第三案：「變更高速公路麻豆交流道附近特定區計畫都市計畫（公共設施用地專案通盤檢討）」案

【附錄】專案小組初步建議意見

圖 1 變 1-1 案專案小組意見修正後示意圖

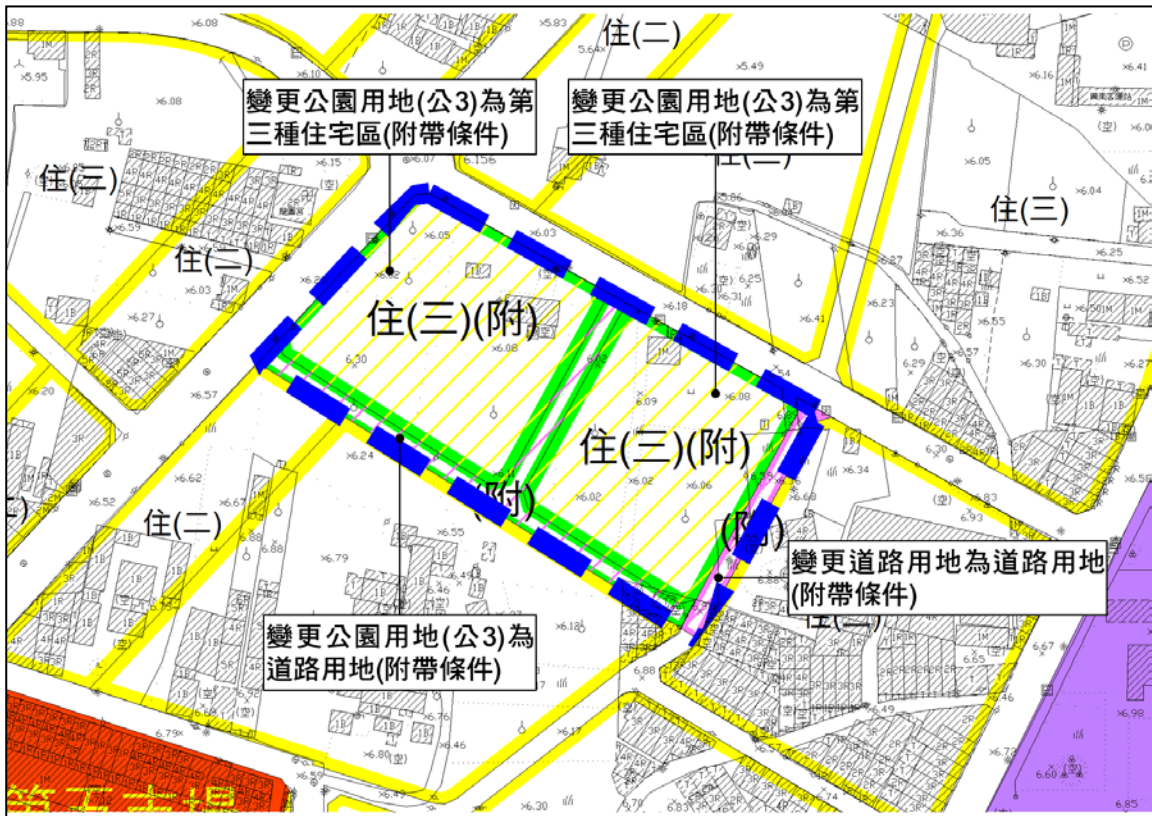
編號	變更位置	變更內容		變更理由	專案小組初步建議意見
		原計畫	新計畫		
1-1	公園用地（公3）及周邊道路用地	公園用地（公3） （1.41 公頃）	第三種住宅區（附） （1.28 公頃） 道路用地（附） （0.13 公頃）	1. 公3與公1、公2、兒9、運動場服務圈範圍重疊，解編為住宅區，納入市地重劃範圍辦理。 2. 考量街廓深度及配地需求劃設 6 公尺道路用地。	1. 建議修正後通過（詳附圖 1）。 2. 考量道路系統完整性，為串連基地附近住宅區與南側麻豆國小之通行需求，及鄰近住宅區指定建築線需求，將西側新增劃設之 6 公尺計畫道路往東南延伸銜接至變更範圍南側之計畫道路。
1-2	公園用地（公5）及周邊道路用地	公園用地（公5） （1.90 公頃）	第三種住宅區（附） （1.40 公頃） 公園用地兼供滯洪池使用（附） （0.27 公頃） 道路用地（附） （0.23 公頃）	1. 公5與公（兒）7服務圈範圍重疊，解編為住宅區，納入市地重劃範圍辦理。 2. 本案變更範圍面積大於 2 公頃，配合「出流管制計畫書與規劃書審核監督及免辦認定辦法」相關規定，於東北側新增劃設公園用地（兼滯洪池使用）。 3. 考量重劃配地及進出需求，西側之現行南北向 6 公尺計畫道路併同納入重劃範圍，並酌予拓寬為 8 公尺。另考量道路系統完整性，新增計畫道路之寬度均調整為 8 公尺。 4. 南側之現行東西向 12 公尺計畫道路，俟麻豆工業區市地重劃工程完工後，即可銜接已開闢 12M-62 計畫道路，故一併納入重劃範圍取得開闢。	1. 建議修正後通過（詳附圖 2）。 2. 有關公（滯）區位，參考麻豆工業區市地重劃之排水計畫，未來可配合排入東側麻豆工業區細部計畫劃設之 12 公尺計畫道路，故將公（滯）酌予調整至東側，並可適度隔離住宅區及工業區。 3. 考量重劃配地及工程接管需求，東側新增 6 公尺計畫道路；另西側計畫道路寬度併同調整為 6 公尺。 4. 南側 12 公尺計畫道路與麻豆工業區細部計畫 12 公尺計畫道路銜接之道路交叉路口，配合劃設道路截角。 5. 公（滯）請予以編號，以資明確。
1-3	鄰里公園兼兒童遊樂場用地	鄰里公園兼兒童遊樂場用地（公兒1） （0.18 公頃）	第三種住宅區（附） （0.18 公頃）	1. 公（兒）1與公11、運動場服務圈範圍重疊，解編為住宅區，納入市地重劃範圍辦理。 2. 考量重劃配地及進出需求，周邊 6 公尺計畫道	建議准照公展草案通過。

編號	陳情人及陳情位置	陳情理由	建議事項	專案小組初步建議意見
		營字第 10203489291 號函還地於民，因此政府有稅收用於建設，人民能讓這些土地活絡改善，市容相對也快速獲得改善不用再等 8 年以上；必要時亦可考量還地於民這部分，與民開協調會，政府原規劃中期望的道路地與民協調如何開發分配而符合市府目前對市容的規劃。		
23	郭○沂 東角段 485、487、 488 地號	1. 加速相關作業進度。 2. 6 米計畫道路向東延伸逕接東側計畫道路。 3. 計畫道路由 6 米增至 8 米。		建議部分採納。 修正內容： 將西側新增劃設之 6 公尺計畫道路往東南延伸銜接至變更範圍南側之計畫道路(詳附圖 1)，惟計畫道路寬度仍維持 6 公尺。 理由： 1. 涉及變更案第 1-1 案。 2. 東角段 485、487、488 地號位屬公 3。 3. 考量道路系統完整性，為串連附近住宅區與南側麻豆國小之通行需求，及鄰近住宅區指定建築線需求，將西側新增劃設之 6 公尺計畫道路往東南延伸銜接至變更範圍南側之計畫道路。 4. 變更範圍周邊南側往麻豆國小之已開闢計畫道路寬度皆為 6M，考量道路系統完整性及寬度一致性，西側新增劃設之計畫道路寬度仍予維持 6 公尺。
24	郭○鑾 東角段 485、487、 488 地號	1. 東西向新設的計畫道路向東延伸，並與東側原設的南北向計畫道路銜接，形成完整街廓，以利學童至麻豆國小上下學，居民逃生避難，指定建築線。 2. 請加速作業進度及市地	不論本公園最終有沒有解編，增設的東西向計畫道路務必劃設，以完美公園的整體街廓，建立與臨地的私有住宅的友善關係。	建議酌予採納。 修正內容： 將西側新增劃設之 6 公尺計畫道路往東南延伸銜接至變更範圍南側之計畫道路(詳附圖 1)。 理由： 1. 涉及變更案第 1-1 案。

圖 3 變 1-5 案專案小組意見修正後示意圖

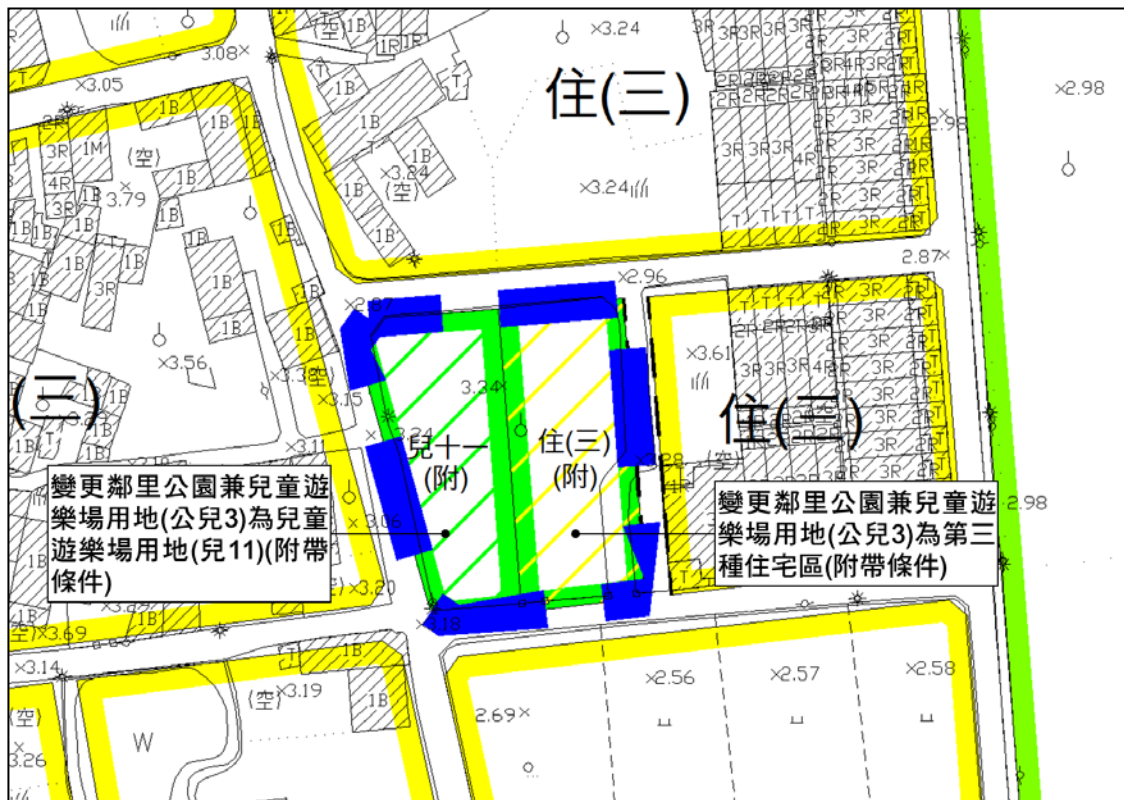
一、變更案第 1-5 案：新計畫「兒童遊樂場用地」修正為「鄰里公園兼兒童遊樂場用地」，以保留重劃工程設計之彈性。

編號	變更位置	變更內容		變更理由	專案小組 初步建議意見
		原計畫	新計畫		
	(公兒1)及周邊道路用地(含人行步道用地)	(含人行步道)(0.08公頃)	(附)(0.02公頃) 道路用地(附)(0.06公頃)	路納入重劃範圍取得開闢。	
1-4	鄰里公園兼兒童遊樂場用地(公兒2)及周邊道路用地	鄰里公園兼兒童遊樂場用地(公兒2)(0.21公頃) 道路用地(0.20公頃)	第三種住宅區(附)(0.21公頃) 道路用地(附)(0.20公頃)	1. 公(兒)1與公11、運動場服務圈範圍重疊，解編為住宅區，納入市地重劃範圍辦理。 2. 考量重劃配地及進出需求，周邊6公尺計畫道路納入重劃範圍取得開闢。	1. 建議修正後通過，請配合修正變更理由。 2. 基地週邊三條銜接區外之計畫道路現況均未開闢，考量聯外交通可及性、重劃配地及工程接管需求，另為避免重劃負擔比例過高影響市地重劃可行性，故擇一開闢。 3. 基地內現況已有既成道路穿越，為避免影響原有通行功能，另考量道路兩側建築物分布情形，盡量避免涉及現有建築物拆遷補償，將南側8公尺計畫道路往西延伸至大同街之路段併同納入重劃範圍取得開闢。 4. 請將週邊道路納入重劃範圍之評估原則，納入變更理由補充說明。 5. 南側計畫道路寬度為8公尺，原變更理由第2點誤植為6公尺，請修正。
1-5	鄰里公園兼兒童遊樂場用地(公兒3)	鄰里公園兼兒童遊樂場用地(公兒3)(0.20公頃)	兒童遊樂場用地(附)(0.10公頃) 第三種住宅區(附)(0.10公頃)	公(兒)3與公10、公11服務圈範圍重疊，惟考量該住宅聚落至上開公園可及性較低，部分保留並調整為兒童遊樂場用地，部分解編為住宅區，納入市地重劃範圍辦理。	1. 建議修正後通過(詳附圖3)。 2. 西側現況道路部分位於變更範圍，為避免影響既有通行功能，將兒童遊樂場用地酌予調整至西側。 3. 兒童遊樂場用地請予以編號，以資明確。

圖 5 變 1-9 案專案小組意見修正後示意圖

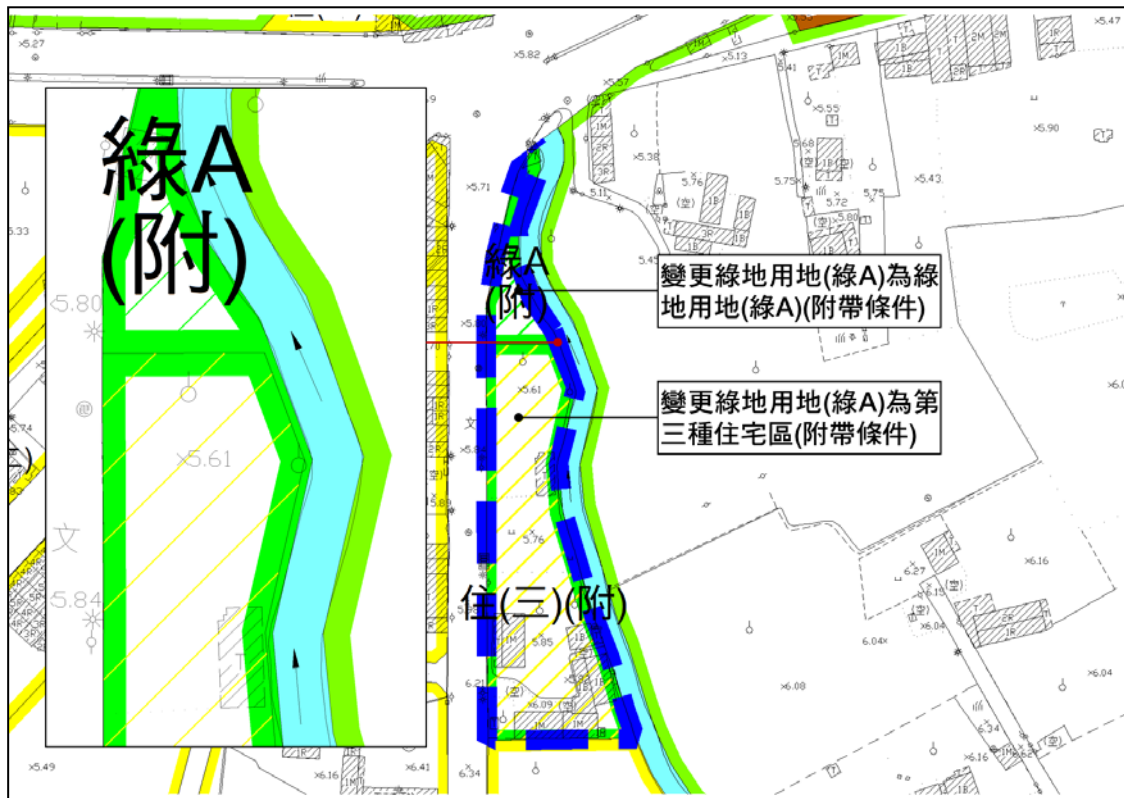
二、變更案第 1-9 案：依專案小組建議修正方案，為適度隔離新計畫住宅區及溝渠用地，留設 1 公尺寬帶狀綠地，惟考量增加隔離緩衝空間，將綠地寬度修正為 1.5 公尺。

圖 6 變 2 案專案小組意見修正後示意圖

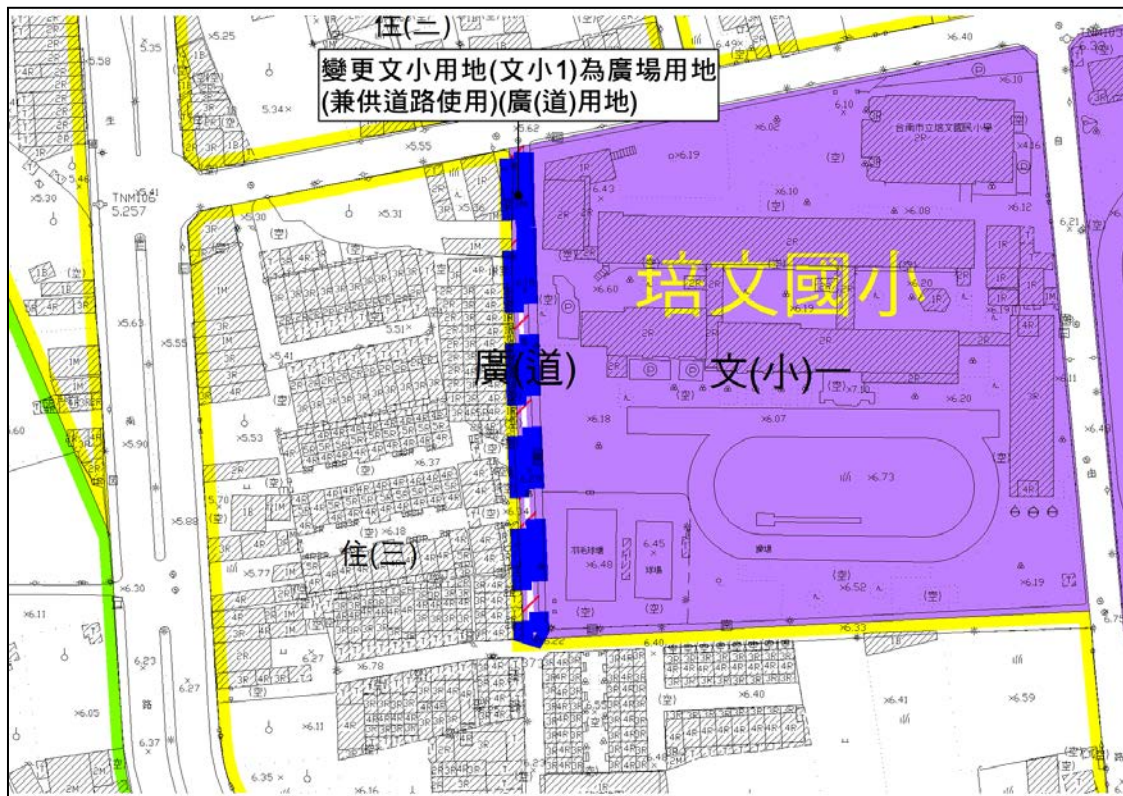
編號	變更位置	變更內容		變更理由	專案小組 初步建議意見
		原計畫	新計畫		
				開發利用，該 6 公尺計畫道路解編為住宅區。 4. 考量未來重劃進出需求，公(兒)8 用地西北側之東西向 6 公尺計畫道路納入重劃範圍併同開闢。	畫道路開闢後，與既成道路功能重複且造成交通出入動線混亂，故擇西側之東西向 6 公尺計畫道路納入重劃範圍併同取得開闢，另東北側計畫道路則維持原計畫，予以剔除重劃範圍。 5. 西側 4 公尺人行步道廢除尚不將影響二側土地指定建築線權益，予以解編為住宅區。
1-9	綠地用地 (綠 A)	綠地用地 (綠 A) (0.45 公頃)	第三種住宅區 (附) (0.25 公頃) 鄰里公園兼兒童遊樂場用地 (附) (0.20 公頃)	1. 綠 A 東側臨接溝渠用地處保留 1 公尺寬公兒用地作為緩衝隔離。 2. 考量綠地形狀較不方正，北側部分變更為公兒用地，南側部分解編為住宅區，納入市地重劃範圍辦理。	1. 建議修正後通過(詳附圖 5)。 2. 考量合理街廓深度，將變更後部分公兒調整為住宅區，以適度調降公共設施負擔比例。 3. 北側及東側臨接溝渠用地之公共設施用地，維持綠地之名稱。 4. 東側溝渠用地部分，經水利局查明非屬市管區排，且已補助麻豆區公所設置護岸。
1-10	新增市地重劃範圍		跨區市地重劃範圍 (5.80 公頃)	計畫區內未徵收開闢之公共設施用地檢討變更，採跨區市地重劃方式辦理。	建議准照公展草案通過。
2	學校用地 (文小 1)	學校用地 (文小 1) (0.07 公頃)	第三種住宅區 (附) (0.07 公頃) 附帶條件： 1. 變更後住宅區容積率調降如下：建蔽率不得大於 60%，容積率不得大於 126%。 2. 如後續開發地主有增加容積率之需求，得於申請建照前完成	文(小)1 西側尚有私有地(興國段 1450、1435、1438、1439、1440、1443、1424 地號)未取得，現況為道路使用，併鄰近分區解編為住宅區，以調降容積率辦理回饋。	1. 建議修正通過(如圖 6)。 2. 考量現況係作為道路使用，配合現況調整名稱為廣(道)用地。
